Nr referencyjny: BZP.271.6.2025

Dotyczy: postępowania o udzielenie zamówienia klasycznego prowadzonego w trybie podstawowym bez negocjacji pn.: Oświetlenie boiska sportowego LKS „Burza” Roczyny

WYJAŚNIENIA TREŚCI SPECYFIKACJI WARUNKÓW ZAMÓWIENIA (SWZ)

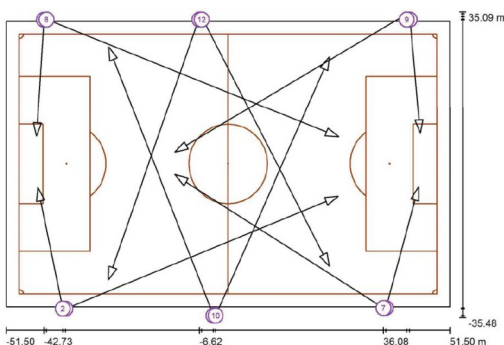
Zamawiający przewidział budowę oświetlenia w oparciu o naświetlacze 843W LENA FACTOR LED 3M – na 6-u słupach, po 2 oprawy na słup, gdzie (wg przedmiaru) dopuszcza się masę 25 kg na przewieszkę; klasa III (75lx).

Ponadto: na poniższym wycinku z projektu widać wyraźnie, że nie będzie możliwe oświetlenie strefowe ze względu na rozmieszczenie opraw i kąty:

Wykonawca, przy zachowaniu klasy III ośw. (75lx), proponuje następujące rozwiązanie zamienne:

- po 4 lżejsze naświetlacze na słup (po 2 na przewieszce) – razem 24 sztuki o wyższej skuteczności świetlnej niż oprawa referencyjna; zwiększy to pole manewru (=potencjalnie lepsza równomierność) oraz da możliwość wprowadzenia scen świetlnych bez konieczności wdrażania skomplikowanych i drogich systemów sterowania;
- moc pojedynczej oprawy ponad dwukrotnie mniejsza niż oprawy referencyjnej – co sumarycznie pozwoli zaoszczędzić kilkadziesiąt watów „na słup” – a to przełoży się na około 220-260W zysku energetycznego na całości oświetlenia boiska.

Co Zamawiający sądzi o takim rozwiązaniu? Czy zostanie ono zaakceptowane?

Zamawiający nie dopuszcza zmian w zakresie sposobu sterowania oraz opraw oświetleniowych.
